Kommentierung des 1. Entwurfs des NEP 2025

Freiburg, 11.12.2015

David Ritter
Öko-Institut e.V.

Abbildung 3-1: NEP 2025: Ziele für die CO₂-Emissionsreduktion

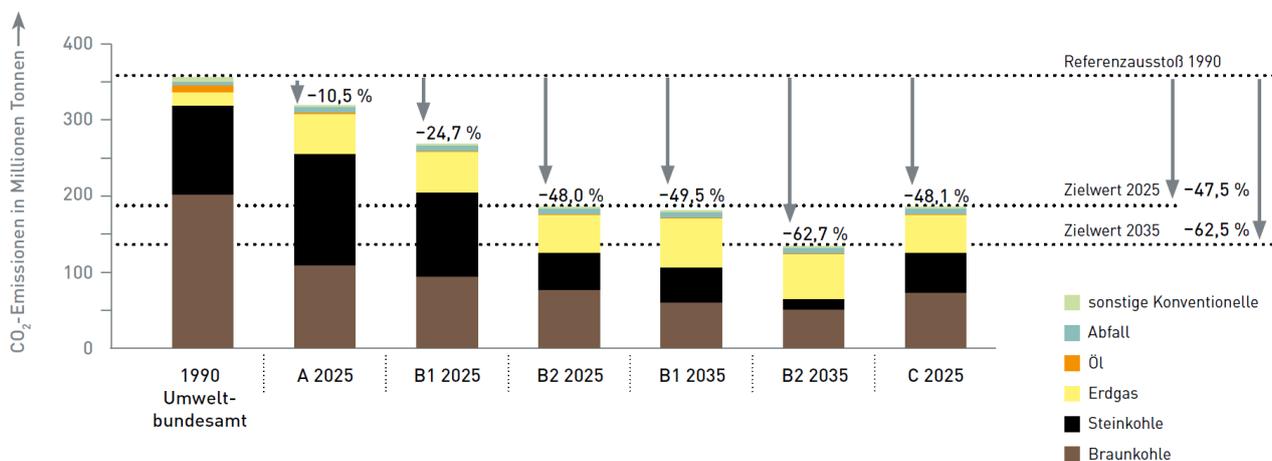
Aus den Angaben der ÜNBs lässt sich deren Vorgehen bei der CO₂-Bilanzierung nicht erkennen. Eine grobe Abschätzung der spezifischen Emissionen je MWh lässt jedoch vermuten, dass die

Emissionen der KWK-Anlagen vollständig dem Stromsektor zugerechnet werden. Dies deutet auf eine Inkonsistenz ggü. der für 1990 angewandten UBA-Methodik hin, auf deren Basis der Emissions-Zielwert bestimmt wurde. Durch eine vollständige der Emissionen von KWK-Anlagen im Stromsektor würde sich der Zielwert für die maximal zulässigen Emissionen erhöhen. Allerdings erlaubt es diese vereinfachte Methode nicht, eine sich im Zeitverlauf möglicherweise verändernde aus KWK-Anlagen ausgekoppelte Wärmemenge emissionsseitig zu bewerten.

Gleichzeitig scheinen jedoch im NEP die „sonstigen Konventionellen“ relativ geringe Emissionen zu verursachen (soweit dies mit Hilfe von Abbildung 3-1 abschätzbar ist). Hier müsste insbesondere die Zuordnung sowie die Emissionsfaktoren der Kuppelgase geprüft werden. Bei aller Komplexität der CO₂-Bilanzierung muss in jedem Fall beachtet werden, dass für eine Bestimmung der Emissionsreduktionen gegenüber einem Basisjahr die Bilanzierungsmethodik von Basis- und Szenariojahr konsistent gewählt wird.

- Die Bilanzierungsmethoden von CO₂-Emissionen in Basis- und Szenariojahr müssen konsistent sein.
- Für den Stromsektor sollte in Übereinstimmung mit langfristigen Klimaschutz Szenarien der Bundesregierung eine überproportionale Reduktion der CO₂-Emissionen angesetzt werden.

Abbildung 4-1: SOAF 2014: Entwicklung der gesicherten Leistung in Szenario A und B

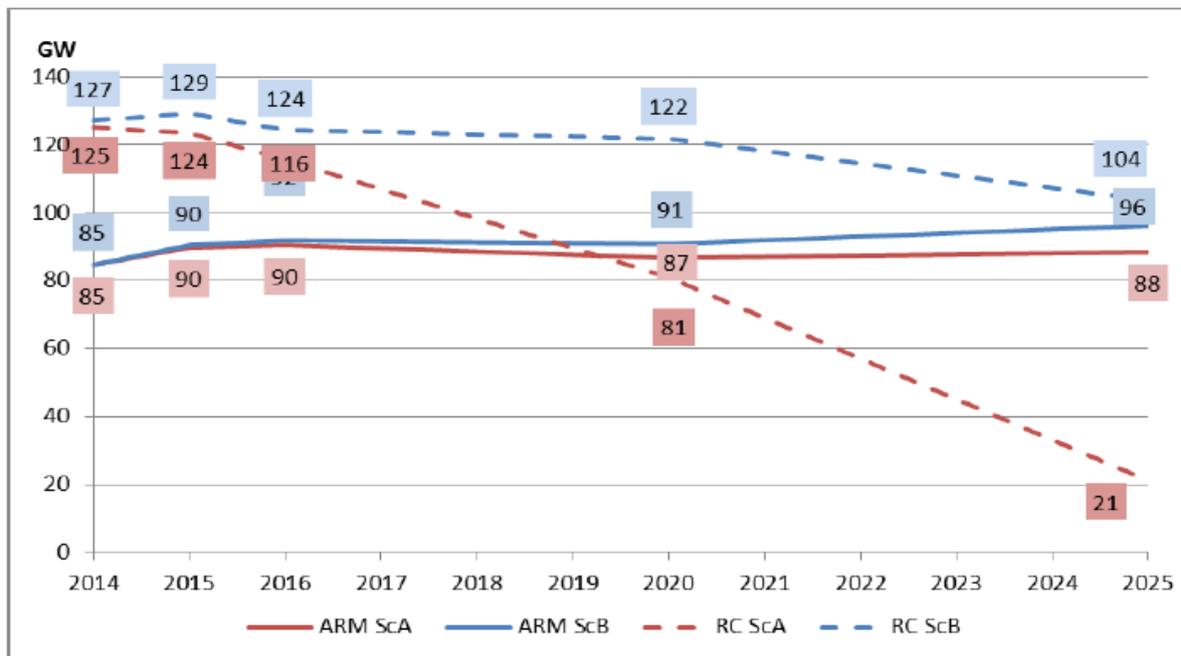
Für die Parametrierung der Entwicklung des Kraftwerksparks in den weiteren ENTSO-E-Ländern wird auf Szenario A des SOAF 2014 (ENTSO-E 2014) zurückgegriffen, welches ebenfalls ein konservatives Szenario darstellt. Allerdings ist es ein wesentliches Charakteristikum des Szenario A, dass nur die Investitionen in den konventionellen Kraftwerkspark berücksichtigt werden, die von den europäischen Übertragungsnetzbetreibern bereits heute als gesichert angesehen werden. Als Konsequenz daraus werden Investitionen, die nach 2020 erfolgen, explizit ausgeschlossen. Dies führt dazu, dass insgesamt die Kraftwerkleistung im ENTSO-E Gebiet zwischen 2020 und 2025 deutlich abnimmt und im Jahr 2025 die gesicherte Leistung den angesetzten Bedarf deutlich unterschreitet. Dies wird in Abbildung 4-1 deutlich, wobei ARM (Adequacy Reference Margin) hierbei als Bedarf an gesicherter Leistung und RC (Remaining Capacity) als gesicherte Leistung interpretiert werden kann.

Es konnte weder im NEP 2025 noch im Szenariorahmen 2025 eine Erklärung für die voneinander divergierenden Annahmen über das Verhalten von inländischen und ausländischen Kraftwerksinvestoren gefunden werden. Dies deutet auf eine Inkonsistenz in der Szenariodefinition hin. In der Konsequenz führt diese Inkonsistenz dazu, dass Deutschland mit einer hohen installierten konventionellen Leistung die ausländische Lücke an gesicherter Leistung durch einen hohen Export substituiert (+22,2 TWh Nettoexporte in 2025 im Vergleich zum Szenario B1). Diese Exportflüsse nehmen Einfluss auf die Leitungsbelegung des deutschen Übertragungsnetzes.

- Es sollte überprüft werden, inwiefern das Szenario A des SOAF 2014 für eine Analyse des Jahres 2025 geeignet ist.

Abbildung 5-1: NEP 2025: Vergleich der Volllaststunden je Szenario

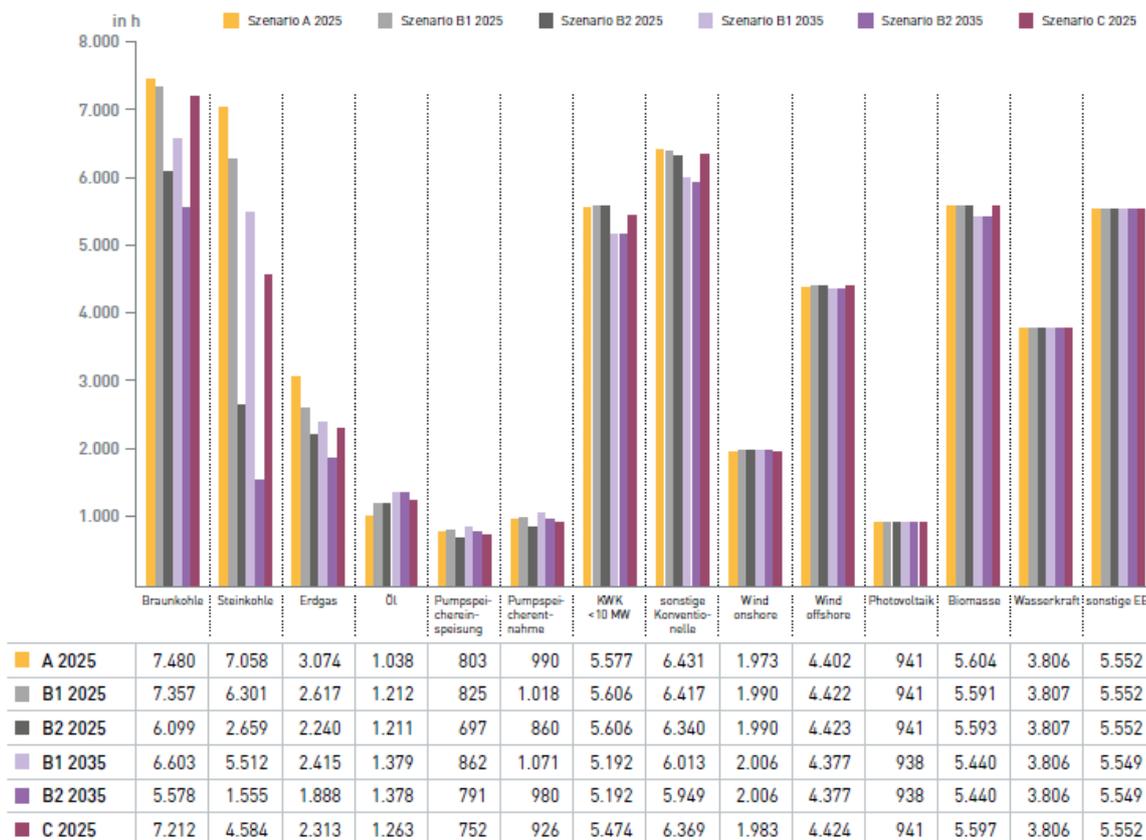
Die zu erwartenden Auswirkungen auf den europäischen CO₂-Preis werden auch im NEP 2025 als Kritik angemerkt (vgl. 50Hertz Transmission GmbH et al. 2015, S. 78). Diese Wechselwirkung könnte durch den Kauf und die Stilllegung von europäischen Zertifikaten mit dem Erlös der nationalen Zertifikate abgedämpft werden, wie es zum Beispiel im Rahmen der politischen Diskussion um den Klimaschutzbeitrag des Stromsektors adressiert wurde (vgl. BMWI 2015). Dennoch ist die Eintrittswahrscheinlichkeit des Szenarios B2 in der im NEP gewählten Parametrierung als relativ niedrig einzuschätzen. Insbesondere die Annahmen für das Szenariojahr 2035, in welchem für die Erreichung der Zielemission ein weiterer Anstieg des nationalen CO₂-Preises angenommen werden muss, erscheinen unplausibel. Dies zeigt sich zum Beispiel sehr deutlich in den Volllaststunden der Kraftwerke. Wie in Abbildung 5-1 zu sehen ist, fallen besonders die Volllaststunden von Steinkohlekraftwerken stark ab. Es erscheint unrealistisch, dass Steinkohlekraftwerke bei Volllaststunden, die in einer Größenordnung von 1.500 h/a liegen, noch wirtschaftlich betrieben werden können.

Das Szenario C, welches die Klimaschutzziele ebenfalls einhält, variiert neben dem nationalen CO₂-Preis die deutsche Stromnachfrage (Nachfragerückgang um 5%) und den hinterlegten deutschen konventionellen Kraftwerkspark (Leistungsreduktion). Insbesondere im Hinblick auf die Leistungsreduktion und die daraus resultierenden erzielten Volllaststunden der verbleibenden konventionellen Kraftwerke (vgl. Abbildung 5-1) ist die Eintrittswahrscheinlichkeit des Szenarios C höher einzustufen als die des Szenarios B2. Es wird begrüßt, dass auch ein Klimaschutzszenario in die Langfristbetrachtung eingeht. Jedoch ist es wichtig, dass dieses eine realistische Gesamtkonstellation abbildet. Hierfür ist das Szenario C im Vergleich zu B2 deutlich besser geeignet. Insgesamt wird das Szenario B1 im NEP 2025 als best estimate Szenario behandelt. Da die Einhaltung der CO₂-Zielwert, ebenso wie die EE- oder KWK-Ziele, offizielle Vorgaben der Bundesregierung sind, sollte der Schwerpunkt der Betrachtung auf Szenarien liegen, die diese Ziele auch einhalten.

- Einparametervariationen führen bei einer Abbildung des Stromsystems zu unrealistischen Szenarien. Es sollten möglichst realistische Szenarien, unter Berücksichtigung der CO₂-Ziele, abgebildet werden, die
- Es sollte ein möglichst realistisches Szenario, welches die CO₂-Ziele berücksichtigt, in die Langfristbetrachtung aufgenommen werden. Im zweiten Entwurf des NEP 2025 sollte daher Szenario C bis 2035 weiter geführt werden.
- Als best estimate Szenario sollte ein Klimaschutzszenario gewählt werden.
